江苏华燕船舶装备有限公司喷漆喷塑生产技改项目
验收后变动环境影响分析

原船舶消防系统半成品需经抛丸处理，由于近期客户需求的变化，需将一半抛丸处理的工件经打磨处理，同时，由于客户对产品质量的要求，喷塑工段产生的废粉尘不再回用，参照《省生态环境厅关于加强涉变动项目环评与排污许可管理衔接的通知（苏环办[2021]122 号）》所规定的原则、方法及要求，经对照《建设项目环境影响评价分类管理名录》的环境影响评价类别要求，判断变动内容不纳入环评管理，不需要办理环评手续，据此编制了《江苏华燕船舶装备有限公司年产 30 万套船舶救生及 1.5 万套消防器材生产线新建项目验收后变动环境影响分析》。

图 2.2-2 变动后项目生产工艺流程及产污环节图

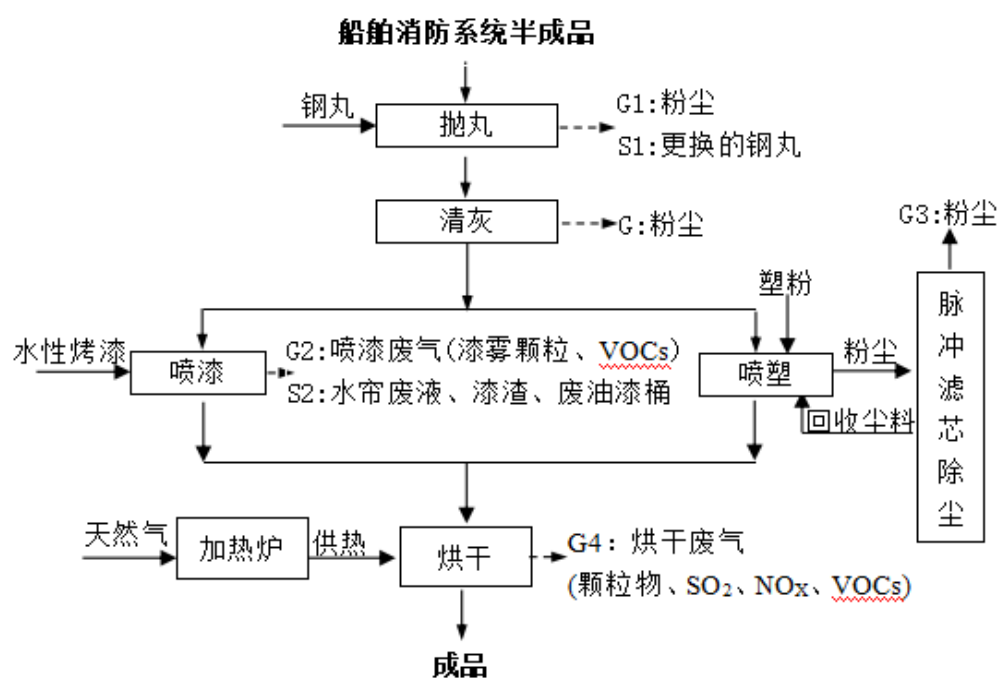
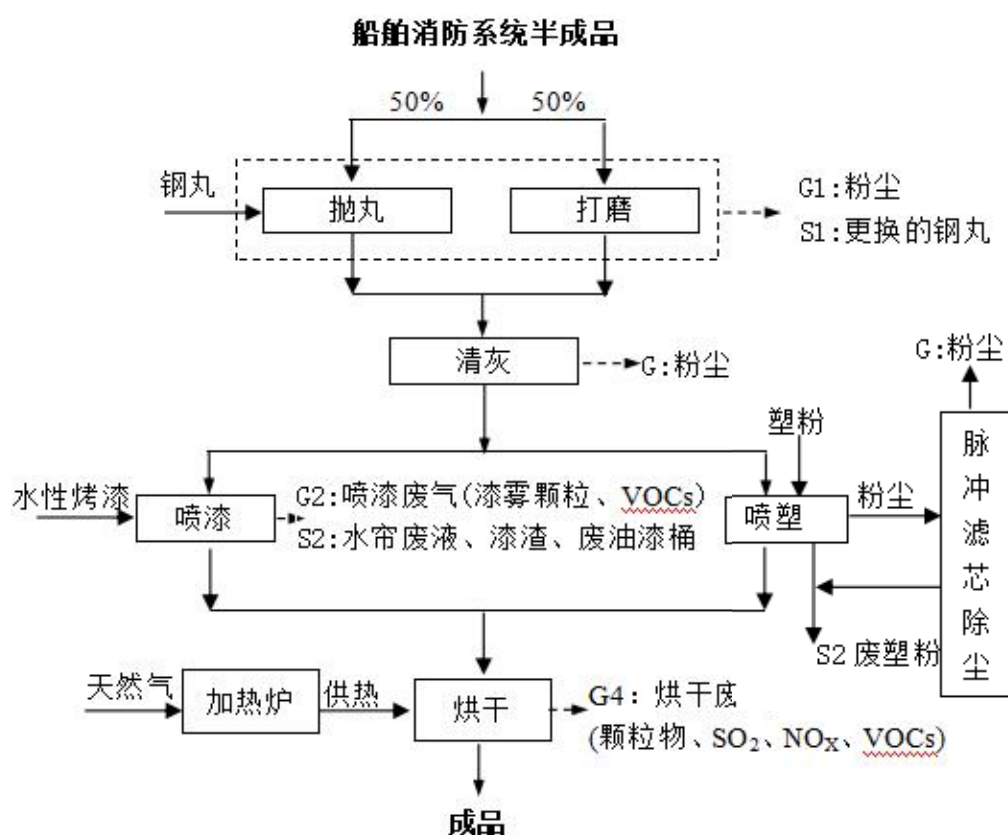
变动前后项目生产工艺具体见图 2.2-1-2.2-2。主要变动内容为, 原船舶消防系统半成品需经抛丸处理, 由于近期客户需求的变化, 需将一半抛丸处理的工件经打磨处理, 喷塑工段产生的废塑料不再回用, 按照危废进行处理, 其余工艺均不变。
